# *PROVVEDIMENTO AUTORIZZATORIO UNICO REGIONALE (PAUR) EX L.R. 4/2018*

*REALIZZAZIONE DI RICOVERI ZOOTECNICI  
PER L'ALLEVAMENTO DI SUINI NELLA FASE DI INGRASSO  
DISTRETTO DEL CIBO – CONSORZIO SALUMI DOP PIACENTINI*

*Relazione\_integrativa\_a\_seguito\_della  
Conferenza\_di\_servizi\_istruttoria\_del\_28/11/2025*

## Le basi della tecnologia brevettata CellFlow

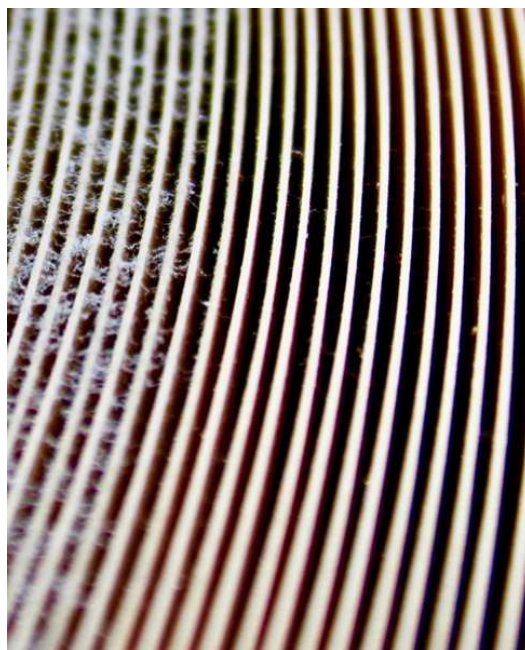
*3.5. fornire una specifica e dettagliata descrizione del sistema di purificazione dell'aria di cui è prevista l'installazione, producendo schede tecniche e valutazione dei costi/benefici attesi dall'introduzione di tale tecnica (BAT 11, 13.b, 28);*

Il progetto in esame prevede l'installazione in ogni ricovero zootecnico di depuratori d'aria elettrostatici al fine dell'abbattimento delle polveri. Il depuratore che verrà installato è il modello CellFlow Ind. 5000/8500 della svedese LightAir SA.

Le tecnologie utilizzate in questo macchinario sono evidenziate nell'immagine seguente e vedono la sinergia fra:

- a) ionizzazione (ozone-free)
- b) filtrazione elettrostatica

Tutti i prodotti della serie CellFlow, anche se di diverse capacità: da 30 m<sup>3</sup>h sino a 8.500 m<sup>3</sup>h, utilizzano questa impostazione tecnica. La ionizzazione ad alta intensità, caricando negativamente le particelle trasportate dal flusso d'aria, è funzionale al filtro elettrostatico EcoPrecision che, con carica positiva, le trattiene.
